## SILLA ÜLEVAATUSE AKT nr

<b>Silla number</b>	69702
<b>Silla nimi</b>	Alaveski II
<b>Tee nr</b>	6970021
<b>Tee nimi</b>	Alaveski tee
<b>Asukoht (km)</b>	0,935
<b>Maakond</b>	Võru
<b>Omanik</b>	Rõuge vald
<b>Ületatav takistus</b>	Pärlijõgi
<b>Eelmine ülevaatus</b>	x
<b>Ülevaatus aeg</b>	22.05.2025
<b>Ilm</b>	Sompus, +15 kraadi

**Joonis 1. Defektid sillal**

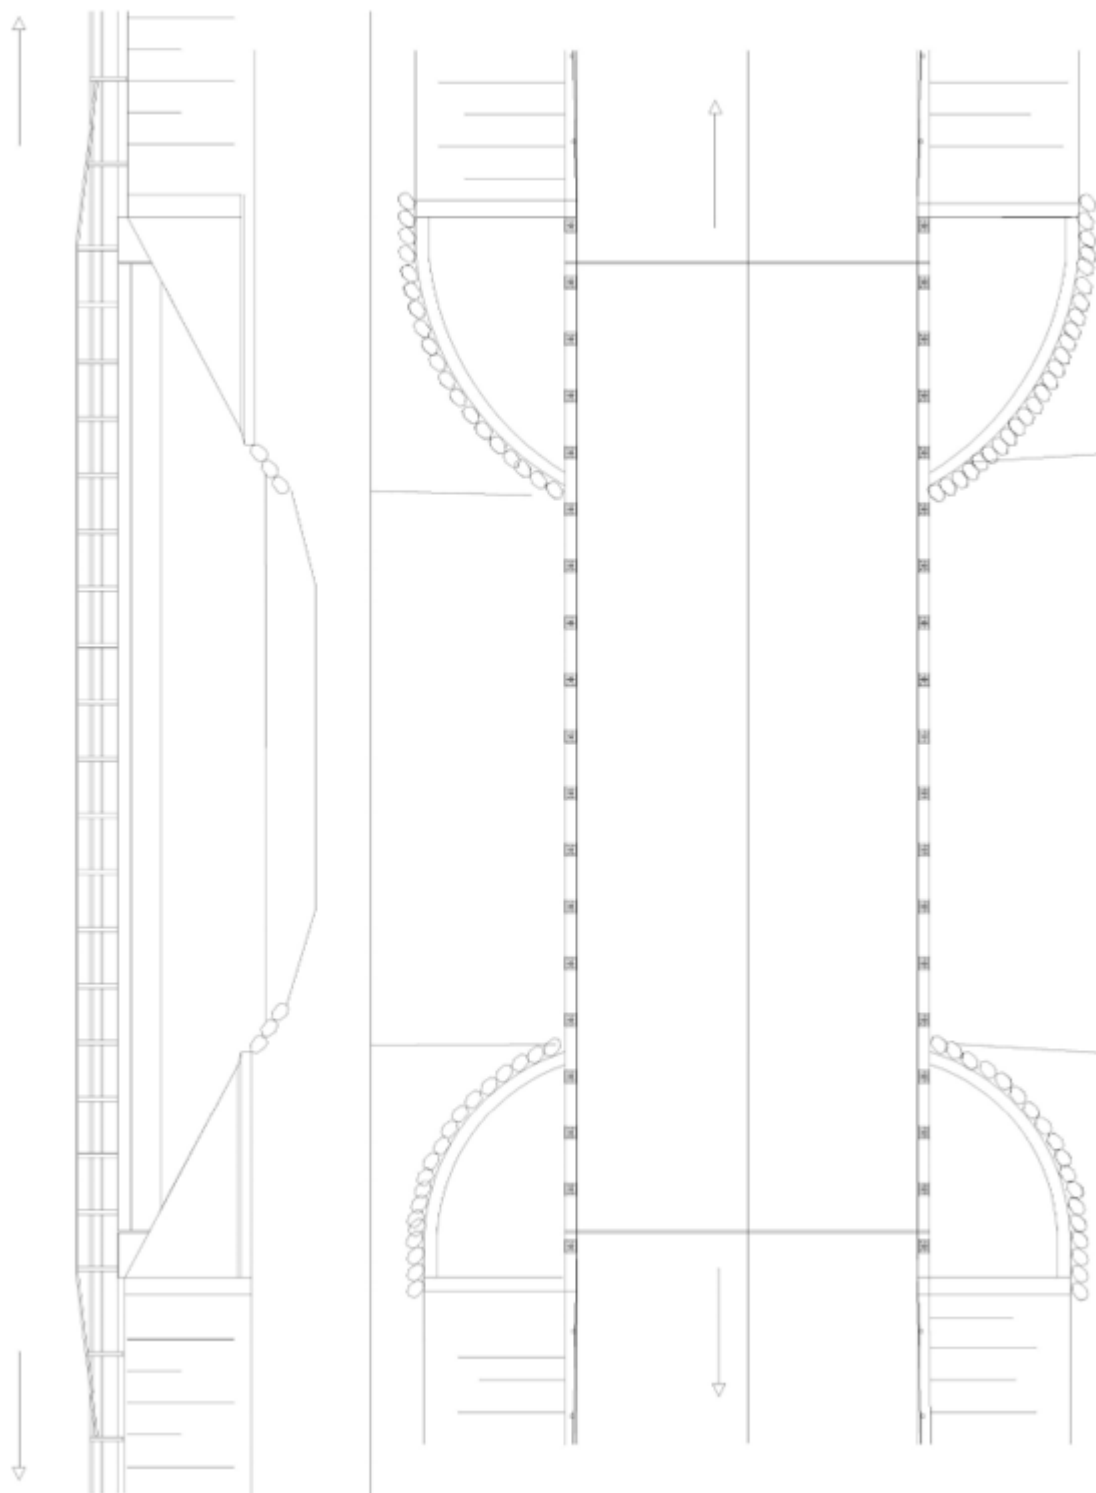
<b>Punkt</b>	<b>Tee seisundinõuete määrus § 31 lg 1 Silla seisundinõuded</b>	<b>Vastavus (Jah/Ei/ Puudub)</b>	<b>Märkused</b>
1	Sõidutee katte laiuse vähenemine sillal peab olema tähistatud liikluskorraldusvahenditega.	ei	Pole tähistatud
2	Sillaelementide praod ja liited ei tohi ohustada silla kandvate elementide püsivust.	jah	
3	Silla kandvatel elementidel ei tohi esineda silmaga nähtavat läbivajumist.	jah	
4	Sillal peab olema tagatud temperatuuride erinevustest vuukide ja tugiosade liikumus.	ei	
5	Silla hüdroisolatsioon peab olema vettpidav.	ei	Puidust tekiplaat

**Otsus:** Sild heas korras. Puudu püstmärgised. Palun puudused kõrvaldada 01.10.2025
